改善箇所説明図

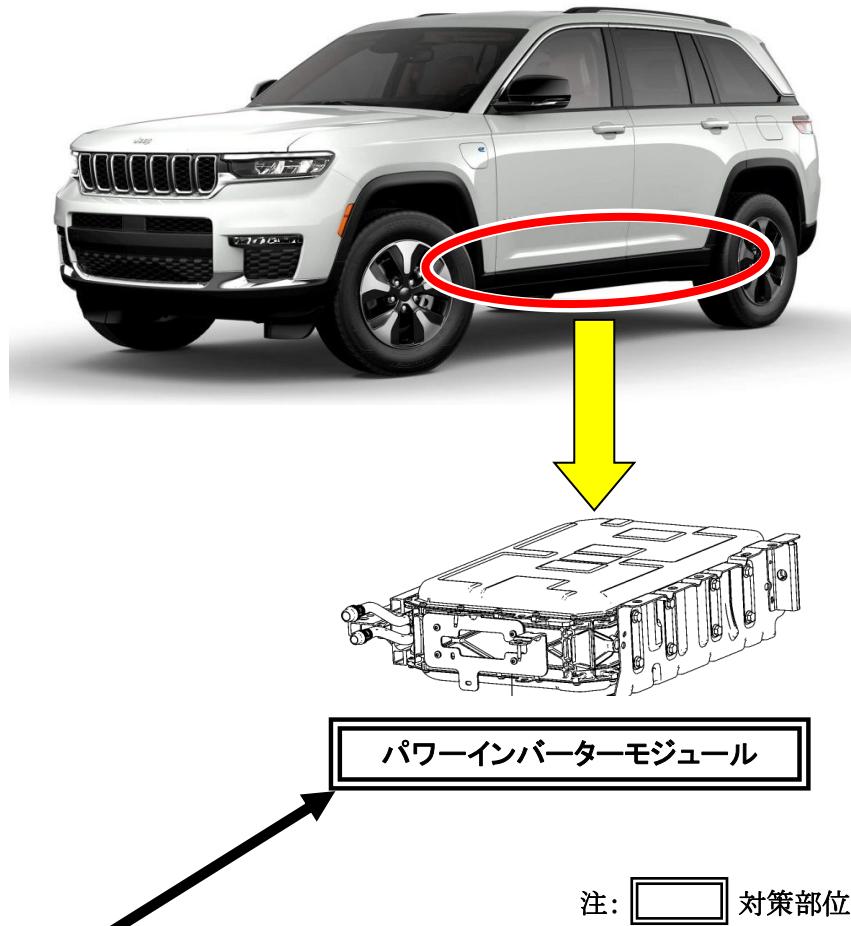
基準不適合部位

〔 パワーインバーターモジュールにおいて、内蔵しているハイブリッド制御プログラムが不適切なため、バッテリーパックモジュールのメモリーセットをハイブリッド制御プログラムがバッテリー不具合と誤認することがある。そのため、セーフモードに切り替わり、走行中にエンジンとモーターが停止するおそれがある。 〕

改善の内容

全車両、ハイブリッド制御プログラムを対策仕様に更新する。

識別： 運転者席側ドアロック・ストライカ付近に当該リコールの識別ステッカを貼付する。
